改善箇所説明図

リアブレーキパイプクランプ

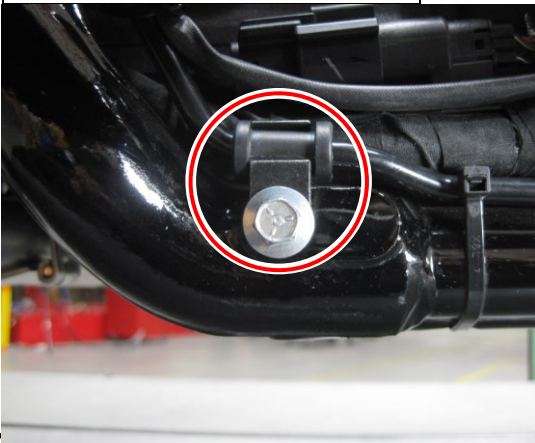
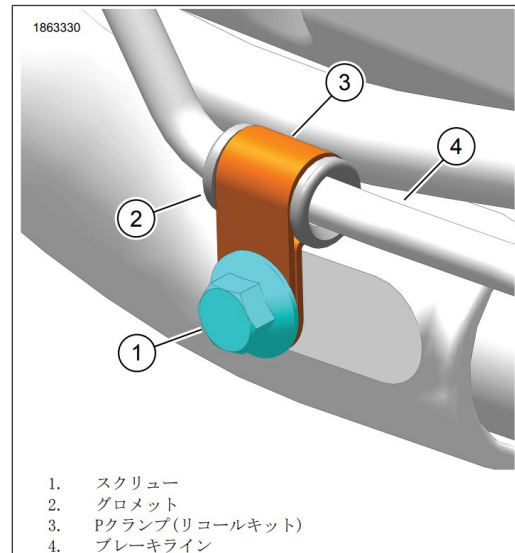
リアブレーキパイプをフレームに固定するクランプにおいて、保持力が不十分なため、クランプからブレーキパイプが外れた場合に、エキゾーストパイプに接近または、接触することがある。そのため、ブレーキ配管内に気泡が発生し、制動力が弱くなり、そのまま使用を続けると、接触している箇所が摩耗し破損することで、ブレーキフルードが漏れ、制動力が弱くなるため、安全に停止できなくなる可能性がある。

全車両、リアブレーキホースクランプを対策品に交換する。

改善実施済車には、車台番号打刻1桁目の下に白色ペイントを塗布する。
